**Vysvětlení a změna zadávací dokumentace č. 10
dle ust. § 98 odst. 3 zákona o zadávání veřejných zakázek, ve znění
pozdějších předpisů (dále jen „ZZVZ“)**

Podlimitní veřejná zakázka na stavební práce zadávaná v otevřeném řízení s názvem „**Mateřská škola Praha Dubec**“ zahájená dne 2. 3. 2025 odesláním oznámení o zahájení zadávacího řízení k uveřejnění způsobem podle § 212 ZZVZ.

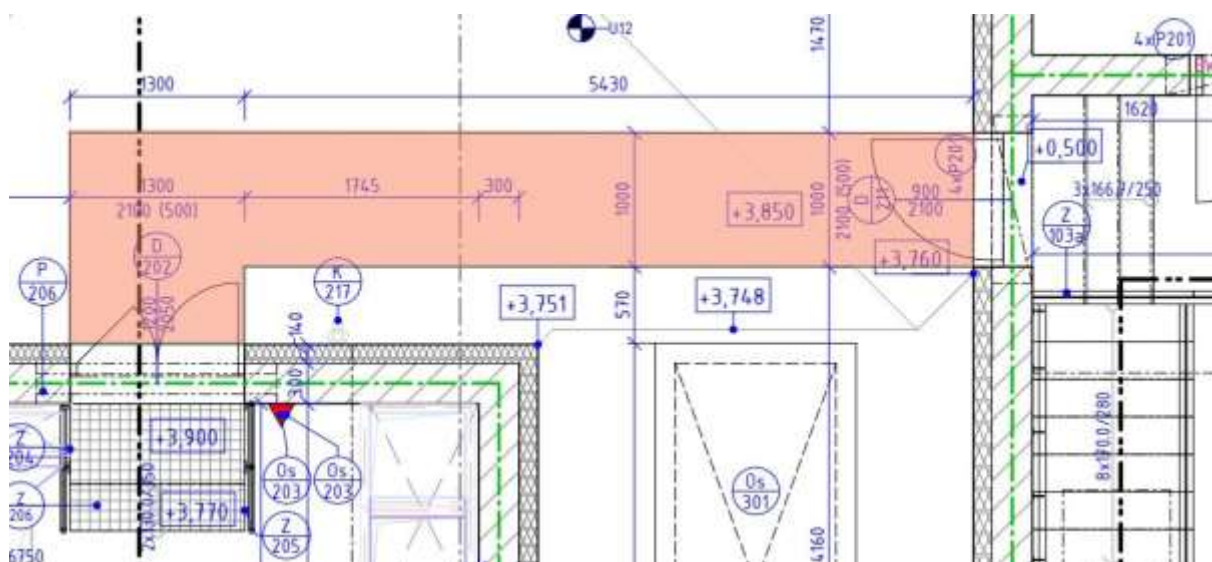
V položkách přesunu hmot PSV jsou v částech SO 101 D.1.4c-ZTI, IO 300, IO 301, IO 310 zadány základny. Žádáme o odstranění pevně zadaného výše procenta.

Viz například:

30	998721293R00	Příplatek zvětš. přesun, vnitřní kanaliz. do 500 m	%	4 895,82	0,00	RTS_II/2021
31	998721203R00	Přesun hmot pro vnitřní kanalizaci, výšky do 24 m	%	4 895,82	0,00	RTS_II/2021

120	998725203R00	Přesun hmot pro zařizovací předměty, výšky do 24 m	%	8 011,99	0,00	RTS_II/2021
121	998725293R00	Příplatek zvětš. přesun, zařiz. předměty do 500 m	%	8 011,99	0,00	RTS_II/2021

Pevně stanovené přesuny hmot budou ponechány. Uchazeč může své možnosti reflektovat v ocenění dané položky. Položka bude ponechána nezměněna.
